Modulo per la presentazione delle osservazioni per i piani/programmi/progetti sottoposti a procedimenti di valutazione ambientale di competenza statale

ID: Codice procedura (ID_VIP/ID_MATTM): 12691

“Progetto di un impianto eolico denominato “Pitigliano” ubicato nei comuni di Pitigliano (GR) e Sorano (GR) costituito da 20 (venti) aerogeneratori di potenza nominale 7,0 MW per un totale di 140,0 MW con relative opere connesse ed infrastrutture indispensabili”

TESTO DELLE OSSERVAZIONI

IMMAGINE n. 7 Mappa della intervisibilità degli impianti eolici elaborata dall'Associazione nazionale Amici della Terra. La mappa non è aggiornata comunque rende molo bene dell'enorme impatto visivo creato dal cumulo degli impianti.

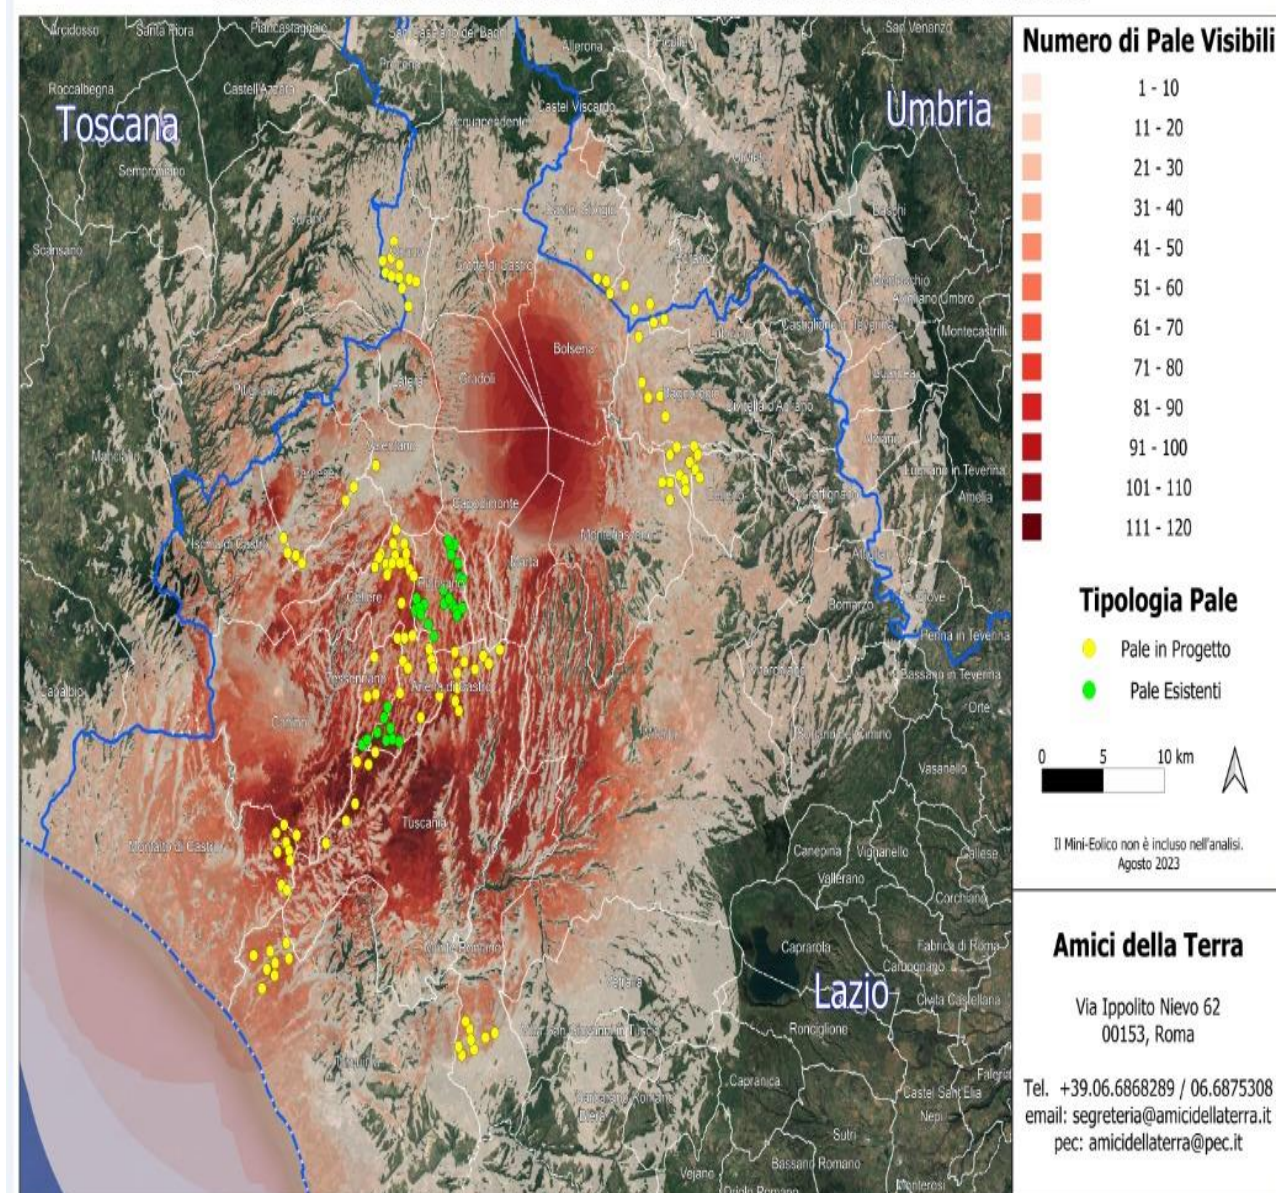
Se agli impianti eolici rappresentati qui sopra che non comprendono sia l'impianto eolico Pitigliano e le altre 14 pale del progetto eolico in verifica amministrativa sempre nel territorio di Pitigliano si aggiungono i migliaia di ettari (7000 fin'ora) di territorio occupato dagli impianti fotovoltaici e agrivoltaici e dalle altre tipologie appare chiaro il numero spropositato degli impianti FER nella bassa toscana e nella Tuscia.
